**LIAISON VOIE VELOROUTE
« L'ECHAPPEE BLEUE » – « FIL BLEU DE L'ORNE »
COMMUNES DE GANDRANGE ET RICHEMONT**

EVALUATION ENVIRONNEMENTALE

Note complémentaire à l'avis de la MRAE du 25 octobre 2019

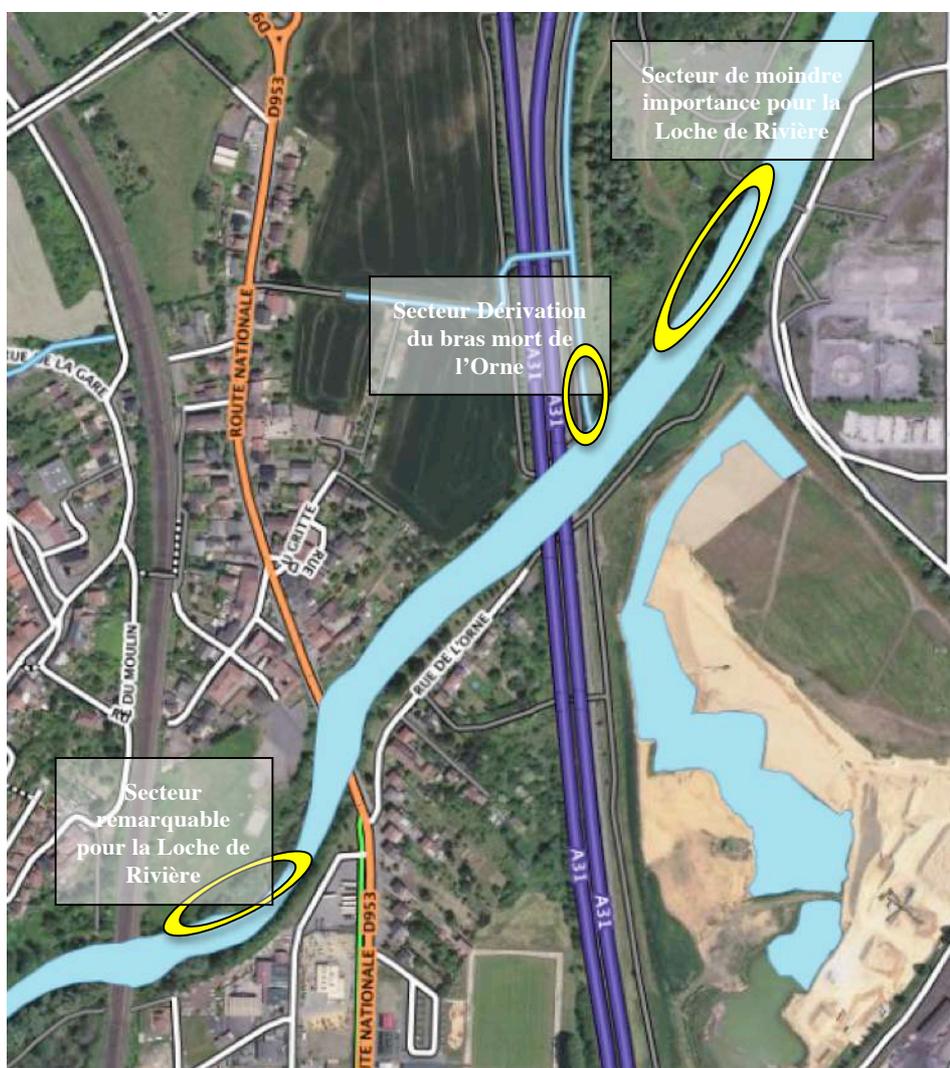
Le projet prévoit le dévoiement du bras mort de l'Orne situé côté A31, sur 46 ml, et ceinturant le terrain de l'ancien parc à cendres EDF à Richemont. Ce bras mort offre des potentialités piscicoles faibles et une absence d'habitats d'intérêt. Un suivi écologique sur le bras mort rectifié sera mis en place à N+1, N+3, N+5 et N+10 ans après aménagement et veillera notamment à vérifier, dans ce bras mort, le développement de la Loche des rivières.

Nous rappelons que ce bras mort ne correspond pas à la morte isolée du chenal principal de l'Orne ; cette morte est située entre le pont SNCF et le pont de la RD 953 et constitue un habitat remarquable pour la Loche des rivières du fait de la présence d'herbiers denses et de grandes quantités de fines organiques.

Dans une moindre mesure et en plus petit nombre, cette espèce a été identifiée en bordure de l'Orne entre l'A31 et la Moselle.

La Loche de rivière n'a pas été identifiée dans le bras mort de l'Orne, situé côté A31.

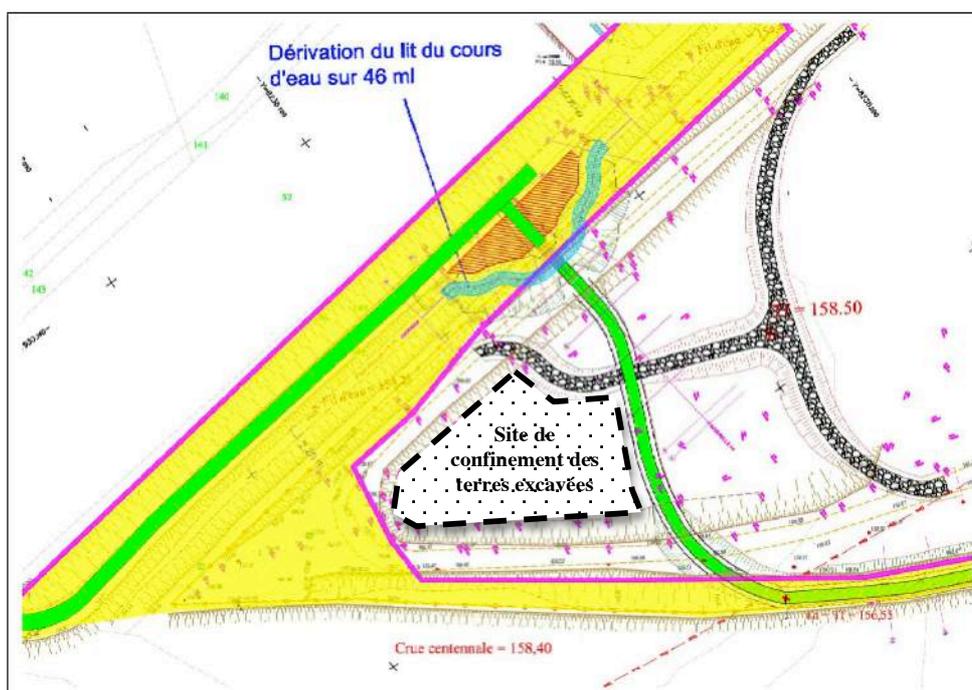
Pour rappel, les deux passerelles, installées pour le franchissement du bras mort de l'Orne, seront implantées sous la cote de référence de la crue centennale du PPRi de Richemont qui est de 158,40 m dans le secteur concerné :

- passerelle côté A31 : tablier à 155,87 m ;
- passerelle côté Moselle : tablier à 156,30 m.

Le positionnement de ces passerelles sous la cote de référence permet une circulation aisée pour tout public selon les normes réglementaires en vigueur. A l'inverse, le calage des passerelles au-dessus de la cote de référence aurait nécessité la création d'un accès impossible pour les personnes à mobilité réduite avec des escaliers ou des rampes fortement pentées.

La DDT de la Moselle (Police de l'Eau) n'a pas demandé de modélisation hydraulique concernant l'implantation de ces passerelles et leur impact sur la zone d'expansion des crues.

L'étude d'impact précise, qu'en cas de crue, les gestionnaires de la voie informeront les usagers des risques d'inondation des zones concernées. Une signalétique adaptée sera mise en place pour informer les usagers. Les gestionnaires de la voie seront en permanence en liaison avec les services d'annonce de crues (Vigicrues). Ils seront responsables de la fermeture des accès aux zones inondées, s'ils le jugent nécessaire.

Dans ce cadre, une cote d'alerte signalant la stricte interdiction d'accès à la piste cyclable entre l'A31 et la Moselle, sera mise en place. Cette cote d'alerte sera celle située au droit du passage sous l'A31, soit 154,70 m.
